令和8年度第2回　松本市景観審議会

「株式会社デイリーはやしや新工場建設計画の高さ緩和について」

第３回景観評価会の意見に対する回答

株式会社デイリーはやしや新工場等建設計画

TITLE　株式会社デイリーはやしや新工場等建設計画　配置図
SCALE　1／1500
No.　０２

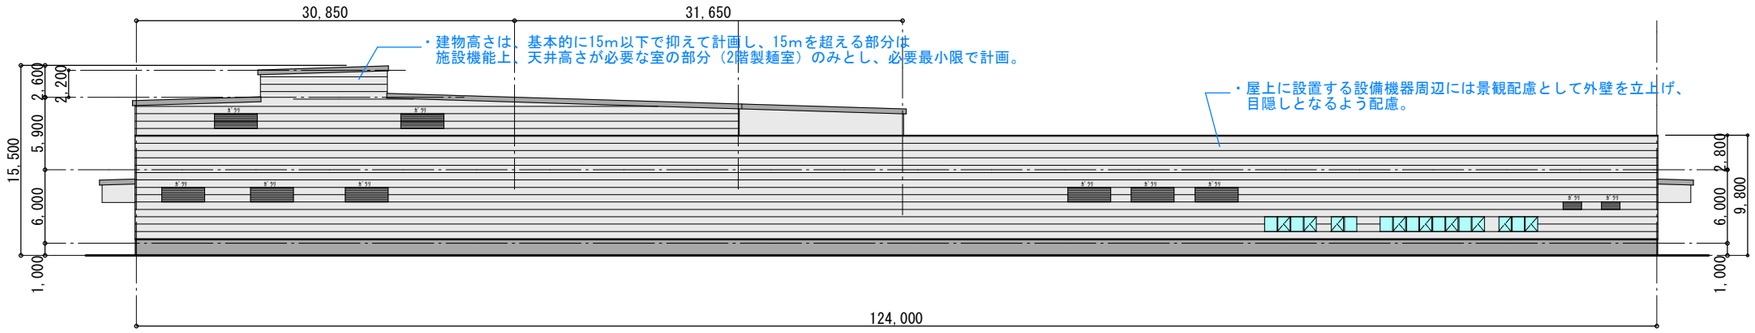
9/8　第3回景観評価会
協議事項：
株式会社デイリーはやしや新工場等建設計画の高さ制限の緩和について（相談事項）
主なご意見：
・15.5ｍ、2階建てとする理由を詳しく記載
・パース資料（写真とのモンタージュ等）、写真（アルウィン上部からの見え方）追加
・植栽計画の詳細な情報を記載
・地域に合わせた樹木を再選定
・外壁の色、材料の再検討
・太陽光パネル、屋上設備の位置を明示

No.	意見	回答
①	15.5ｍ、2階建てとする理由を詳しく記載	理由書に補足しました。 断面図（製麺室－ボイル室）を追加しました。
②	パース資料（写真とのモンタージュ等）、写真（アルウィン上部からの見え方）追加	資料を追加しました。
③	植栽計画の詳細な情報を記載	配置図には表現できないため、部分詳細図を追加しました。
④	地域に合わせた樹木を再選定	再選定しました。（植栽計画一覧参照）
⑤	外壁の色、材料の再検討	同材料の明度を抑えた色に変更しました。検討経過を右側赤文字で記載しています。 （外壁材選定資料参照）
⑥	太陽光パネル、屋上設備の位置を明示	予定位置を明示しました。（配置図参照）

■建物概要
①食品工場　S造2階建　※高さ10m超
高さ　：別紙　立面図による
色彩　外壁：別紙　立面図による
色彩　屋根：折板屋根　N7.7
陸屋根　N8
太陽光パネル　2.5PB4／10
②選果保管施設　S造1階建
高さ　：9.0m
色彩　外壁：N8.7　N7.7
色彩　屋根：折板屋根　N8
陸屋根
色彩　屋上設備目隠しルーバー：N7.7
③排水処理施設　RC造2階建
高さ　：9.0m
色彩　外壁：N8
色彩　屋根：N8
④テント倉庫　S造1階建
高さ　：6.0m
色彩　外壁：2.5Y8.5／3
色彩　屋根：2.5Y8.5／3
⑤駐輪場　アルミ造1階建
高さ　：3.0m
色彩　外壁：2.5Y9／2
色彩　屋根：2.5Y9／2
⑥受水槽
高さ　：6.0m
色彩　外壁：N6
色彩　屋根：N6
⑦バイオマス発電施設
高さ　：4.0m
色彩　外壁：N6
色彩　屋根：N6

■凡例
・・・新設緑地帯
・高木（成木時高さ4m以上の樹種）：
H3.0m　合計430本
1本／10㎡以上
・高木（ｼﾝﾎﾞﾙﾂﾘｰ）：乗入部分に配置
H4.0m　合計8本
※高木割合：1本／10㎡以上
・低木：H0.5m　合計4375本
※低木割合：1本／㎡以上
・地被：植栽帯に密植
・・・新設緑地帯（予定）
・・・折板屋根範囲
・・・陸屋根範囲
・・・現況写真撮影方向を示す
・・・パース作成方向を示す
・・・屋上設備配置エリア
・・・太陽光パネル配置エリア
